АКТ ОБСЛЕДОВАНИЯ
объекта социальной инфраструктуры
К ПАСПОРТУ ДОСТУПНОСТИ ОСИ
№ _____

- 1.1. Наименование (вид) объекта МУНИЦИПАЛЬНОЕ ДОШКОЛЬНОЕ ОБРАЗОВАТЕЛЬНОЕ БЮДЖЕТНОЕ УЧРЕЖДЕНИЕ «ЦЕНТР РАЗВИТИЯ РЕБЕНКА – ДЕТСКИЙ САД № 30 «ЛЕСНАЯ СКАЗКА» АРСЕНЬЕВСКОГО ГОРОДСКОГО ОКРУГА

- 1.2. Адрес объекта: 692330 Приморский край, г. Арсеньев, ул. Октябрьская, 63
- 1.3. Сведения о размещении объекта:
- отдельно стоящее здание 2 этажей: 2270.40 м²

Фото № 1 Калитка № 1

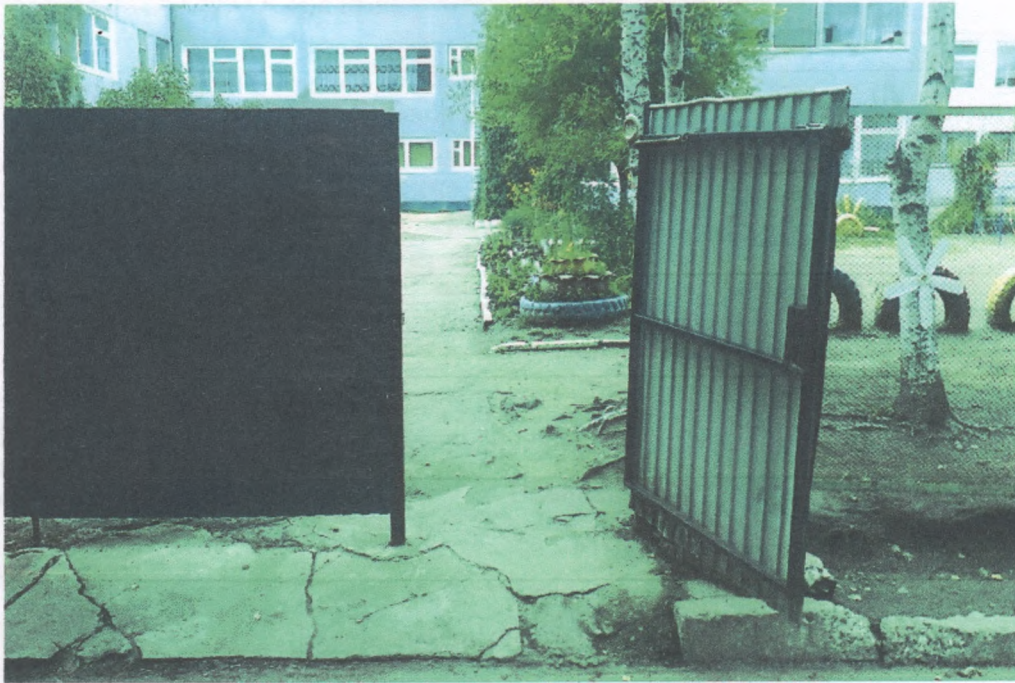
№ п/п	Наименование функционально-планировочного элемента	Наличие элемента			Выявленные нарушения и замечания		Работы по адаптации объектов	
		есть/нет	№ на плане	№ фото	Содержание	Значимо для ин-валида (категория)	Содержание	Виды работ
1.1	Вход (входы) на территорию (2 входа)	есть		1, 2	Перепад высоты асфальтового покрытия при входе на территорию.	К, О, С	Обустройство съезда на входе (калитки № 1, № 2).	Текущий ремонт
1.2	Путь (пути) движения на территории	есть		3	Асфальтовое покрытие неровное, разрушены бордюры, на входе отсутствует доступная для обзора информация об объекте (2 входа).	Все	Ремонт асфальтового покрытия; установка бордюр, информационной доски (2 входа).	Текущий ремонт
1.3	Лестница (наружная)	нет			-	-	-	-
1.4	Пандус (наружный)	нет			-	-	-	-
1.5	Автостоянка и парковка	нет			-	-	-	-
	ОБЩИЕ требования к зоне				Беспрепятственное удобное передвижение по участку.

После устранения перепадов и ремонта асфальтового покрытия, установки информационной доски (щита), установки бордюр территория будет доступна всем категориям инвалидов и МГН.
